GRANSKNINGSUTLÅTANDE

Detaljplan för Pralinen 7, Rektorsgatan

Diarienummer: 2024.202 KS
Beställare: Kommunstyrelsen

Planhandläggare: Lovisa Grahn
Upprättad: 2026-09-22

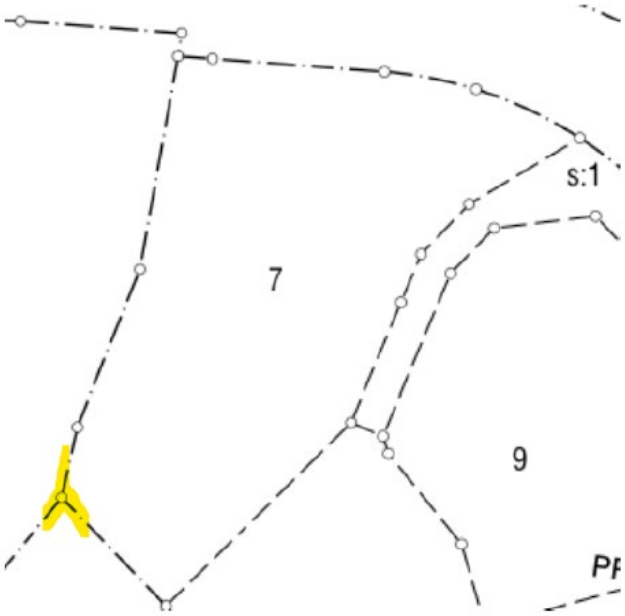
VILKA BESTÄMMELSER AVGRÄNSAS AV SEKUNDÄRA EGENSKAPSGRÄNSER?

I detaljplanen används sekundära egenskapsgränser, men det anges inte vilken eller vilka planbestämmelser som avgränsas av de sekundära egenskapsgränserna. Detta gör att planen inte är tillräckligt tydlig i sin reglering. Boverket anger följande i PBL Kunskapsbanken på sidan om gränshierarki: ”Varken egenskapsgräns eller den sekundära egenskapsgränsen är på förhand knuten till någon eller några egenskapsbestämmelser utan kan användas för den egenskapsbestämmelse det behövs för i den enskilda detaljplanen. Om den sekundära egenskapsgränsen används är det viktigt att det tydligt framgår vilken bestämmelse den avgränsar. Detta kan framgå av listan med planbestämmelser.”

Ett exempel där detta lösts på ett fungerande sätt är i en plankarta från Dorotea kommun – Detaljplan för del av Bergvattnet 12:1 där kommunen skrivit texten ”(begränsas av sekundär egenskapsgräns)” efter bestämmelseformuleringen (texten) i den egenskapsbestämmelse som ska avgränsas av sekundära egenskapsgränser.

FASTIGHETGRÄNSER I PLANKARTAN

Fastighetsgränsernas redovisning är mycket otydlig vilket försvårar förståelsen av detaljplanen. Se ett exempel nedan med kartklipp från registerkartan och plankartan.

Texten ”(begränsas av sekundär egenskapsgräns)” läggs in vid planbestämmelsen u_1.

Planområdesgränsen går i inmätt fastighetsgräns, men en irrelevant och felaktig vägkantslinje hade smugit sig in i plankartan vilket förvirrar. Denna linje tas bort inför granskning. Fastighetsgränserna är inmätta och kontrollerade i samband med framtagandet av grundkartan 2025-10-20. Enligt Alingsås kommuns rutin görs ingen leverans till DRK om gränserna stämmer, vilket var fallet här.
